## 東海第二発電所

「実用発電用原子炉に係る発電用原子炉設置者の  
重大事故の発生及び拡大の防止に必要な措置を実施  
するために必要な技術的能力に係る審査基準」への  
適合状況について  
審査会合における指摘事項の回答

平成29年10月17日  
日本原子力発電株式会社

図1 加圧可能時間とプルーム通過中の要員の動き（格納容器ベントの例）

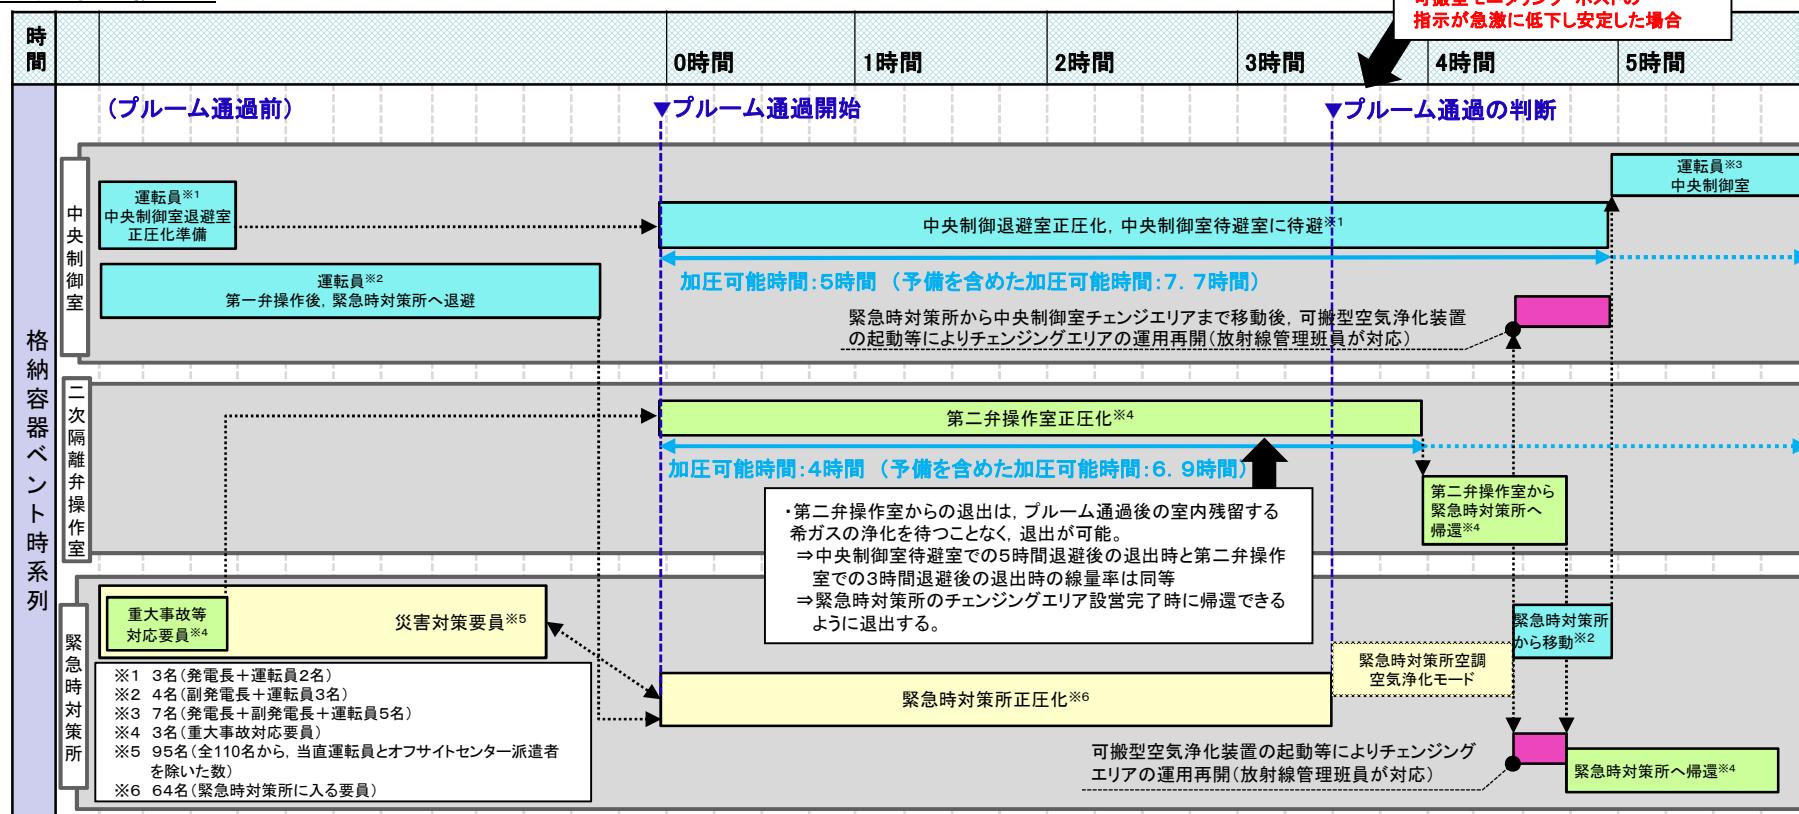
- ・ プルーム通過前後の災害対策要員の動きについて、中央制御室退避室の要員及び二次隔離弁操作室の要員の実際の動きとの整合性を整理して提示すること。
- ・ その際、二次隔離弁操作室の要員が緊急時対策所へ戻る際のチェンジングエリアの運用について整理して説明すること。
- ・ また、プルーム通過後の体制変更の判断基準を整理して提示すること。

- ・ プルーム通過前後の災害対策要員の動きを、次ページの「図1 加圧可能時間とプルーム通過中の要員の動き」において整理した。概要は以下のとおり。

- ・ プルーム通過後の作業再開判断: 可搬型モニタリング・ポスト等の指示が急激に低下し、指示が安定したことを確認した時
- ・ プルーム通過後の体制変更: 災害対策本部長はプルーム通過後の作業再開の判断及び災害対策本部の体制を変更(プルーム通過時の体制→重大事故等時の対応体制)する。この際に、原子力事業所災害対策支援拠点に退避していた災害対策要員を発電所に招集する。
